Piegādātāju atlases
“Energoefektivitātes paaugstināšanas būvdarbi daudzdzīvokļu dzīvojamā mājā Jelgavas iela 12, Olaine, Olaines novads”
(piegādātāju atlases IDN: AS OŪS 2025/06_E)
Piegādātāju atlases komisijas sanāksmes

PROTOKOLS Nr.2

Olainē, Kūdras ielā 27 2025.gada 14.augustā

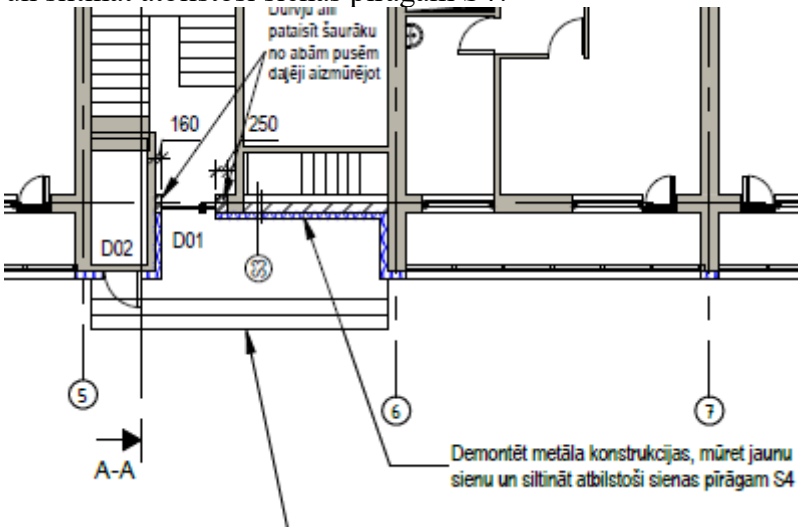
Lūdzu precizēt par papildus siltumizolācijas fasādes izlīdzināšanu asīs apjomu 5-6
Nav īsti skaidrs, kuras sienas daļas plānots siltināt? Un ar kādu siltumizolācijas materiālu.
1. Vai siltināt plānots tikai 1.stāva daļu pēc mūrēšanas
un siltināt atbilstoši sienas pīrāgam S4?

Izlīdzināšanu plānots veikt tur kur iedziļinājumi kāpņutelpas sienai, pie mazajiem logiem, izmantojot Līmjava SAKRET BAK vai ekvivalents, iedziļinājumus aizpildot ar Putupolistirolu TENAPORS EXTRA EPS150 (λ<=0,034 W/(mK)) (vai ekvivalentu), Izlīdzinošā kārta – SAKRET BAK vai ekvivalents, un ieejas mezgla sienas jāsiltina atbilstoši sienas pīrāgam S1.

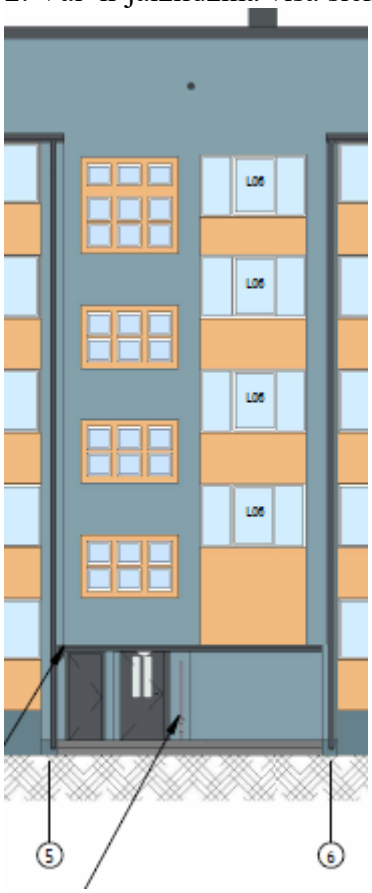
2. Vai ir jāizlīdzina visa siena no pamatnes līdz jumtam?

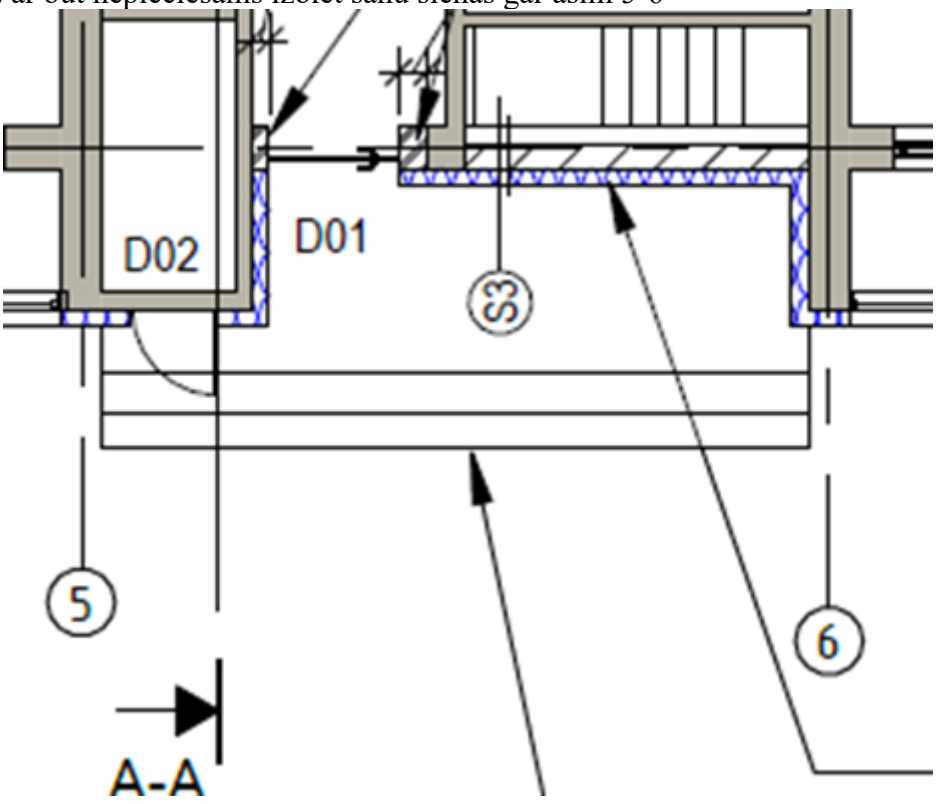
3. Var būt nepieciešams izolēt sānu sienas gar asīm 5-6
